TESTO DELL' OSSERVAZIONE RELATIVA AL "PARCO EOLICO MONTE CROCE DI FERRO" IN LOCALITÀ MONTE CROCE DI FERRO NEL COMUNE DI BORGO VAL DI TARO (PR)

PRESENTATO DA BORGOTARO WIND S.R.L.

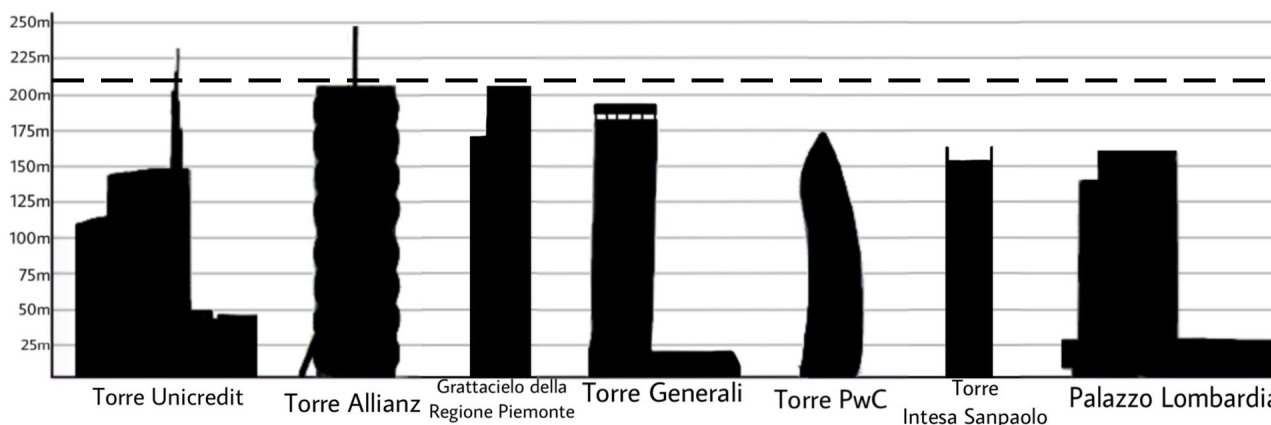
1. Esprimo estrema preoccupazione per l'**altezza complessiva di 200m della tipologia di generatori eolici** che risulta **davvero eccessiva per la localizzazione e non trova paragone con alcun impianto esistente nel territorio limitrofo**.

Per maggiore chiarezza si riporta il seguente schema:
